Zeitschrift: Schweizerische Bauzeitung
Herausgeber: Verlags-AG der akademischen technischen Vereine
Band: 69/70 (1917)
Heft: 3

Wettbewerb für die Schweizerische Nationalbank in Zürich.

Nachdem das Preisgericht am 28. November 1916 sein Urteil über die 125 Entwürfe gefällt hatte, die auf Grund der Ausschreibung vom 14. Juni 1916 eingelaufen waren (vergl. Bd. LXVII, S. 311; Bd. LXVIII, S. 270), entschloss sich die ausschreibende Behörde zur Veranstaltung eines zweiten Wettbewerbs, der auf die Verfasser der zehn in engster Wahl verbliebenen Entwürfe beschränkt wurde (Bd. LXIX, S. 33, 43, 54). Dieser förderte das von uns auf Seite 266 letzten Bandes mitgeteilte Ergebnis zu Tage. Mit Rücksicht auf den II. Wettbewerb, bei dem naturgemäss die Erfahrungen des I. mitverwertet werden wollten, wünschte die Bank-Direktion, dass eine Wiedergabe jener Entwürfe unterbleibe. Heute, da jener Verhinderungsgrund entfallen ist, hätte indessen ein Nachholen der damals unterbliebenen Publikation wenig Wert mehr. Immerhin zeigen wir hier, den endgültig prämierten Entwürfen vorangestellt, auf den Rat des Berichterstatters des Preisgerichts, Herrn Prof. Dr. K. Moser, vom I. Wettbewerb wenigstens dasjenig

II. Preis im Ersten Wettbewerb. Entwurf „Goldspeicher“. Verfasser: Arch. *Hans Vogelsanger* und *Alb. Maurer*. — Westfassade 1:300.

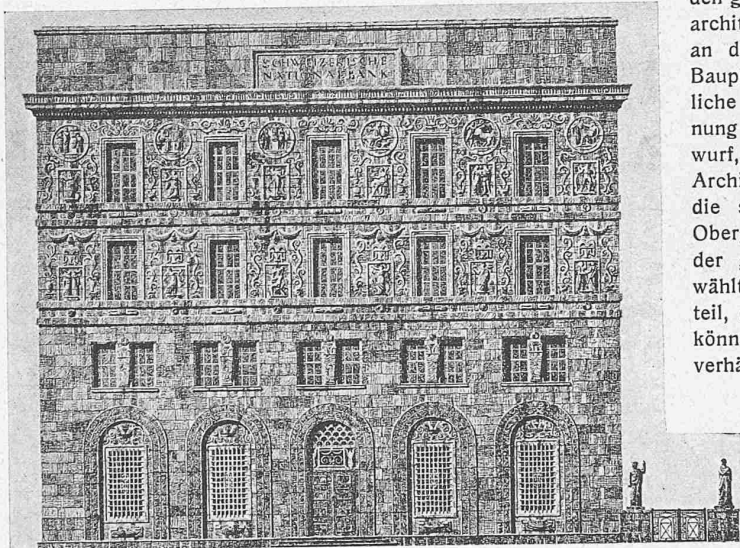
Zum Entwurf *Vogelsanger* und *Maurer* (Blockanlage mit vollständig ausgebauten Baulinien und zentralem Lichthof) sagte der Bericht hinsichtlich der Aussen-Architektur: „Das überragende Gewicht dieses Entwurfs liegt in der Gestaltung der äusseren Architektur, die in ausgezeichneten Verhältnissen aufgebaut ist. Das

Detail ordnet sich vorzüglich in den grossen Rahmen ein: Diese architektonische Lösung würde an der bevorzugten Lage des Bauplatzes eine frische, erfreuliche und sachgemässe Erscheinung darstellen.“ ... „Ein Vorwurf, den man jedoch dieser Architektur machen muss, sind die schmalen Fenster in den Obergeschossen, die zu Gunsten der grossen Einheitlichkeit gewählt worden sind, ein Nachteil, der hätte vermieden werden können, ohne dass die Gesamtverhältnisse und auch der kubische Charakter dieses Baues wesentliche Einbusse hätten erleiden müssen. «Goldspeicher» ist das einzige Projekt, das im Aeussern mit Erfolg die Trennung von Direktorium und Zweiganstalt durchgeführt hat.¹⁾

I. Preis im Ersten Wettbewerb. Entwurf „Monumentale Axe“. Verfasser: Architekt *Hermann Herter*. — Erdgeschoss-Grundriss 1:600.

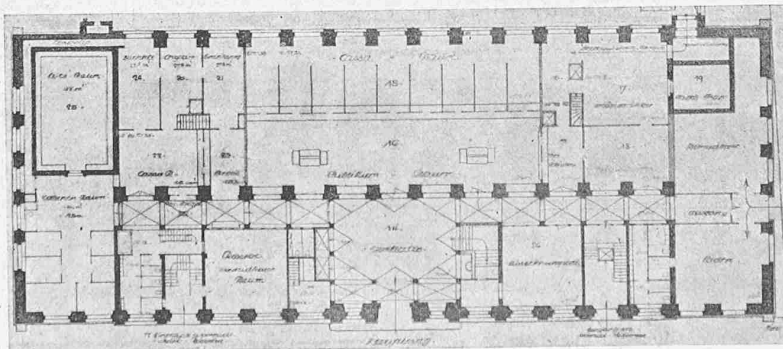
Entwurf Herter: „... Der Entwurf fällt auf durch eine grosszügig durchgeführte Grundrissanlage, in der ein mächtiger Kassen-Raum alles beherrscht.¹⁾ Dieser Raum von rund 12 m Breite auf 47 m Länge kann nur bestehen, weil er auf eine Höhe von 8 m gebracht worden ist. Dadurch war es auch möglich, im ganzen übrigen Teil des Gebäudes ein Zwischengeschoss einzuschieben, in dem Garderoben, Aborte und vermietbare Räume angelegt sind. Die Kassenhalle wird als imponierender Raum erscheinen: durch die grosse Höhe ist eine ausgezeichnete Beleuchtung gewährleistet.“ Gelobt wurde ferner die gute Lage des Clearingraumes, die gute und sehr klare Anordnung des Kellers und der unter allen Projekten in engerer Wahl grösste Flächeninhalt der vermietbaren Reserveräume.
